改善箇所説明図①

基準不適合の内容

改善措置の内容

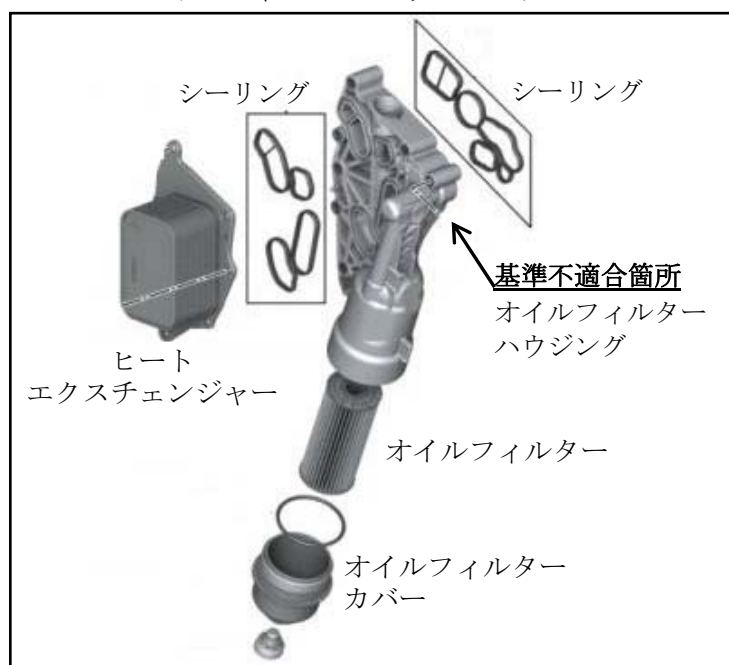
オイルフィルター アッセンブリー

図示部品一式を交換する

冷却装置のオイルフィルターハウジングにおいて、冷却水流路の形状が不適切なため、冷却水が流路以外に流入することがある。そのため、そのままの状態で使用を続けると、流路以外に流入した冷却水が熱膨張しシーリングを破損させて冷却水が漏れ、最悪の場合、オーバーヒートするおそれがある。

全車両、当該オイルフィルター アッセンブリーを対策品と交換する。
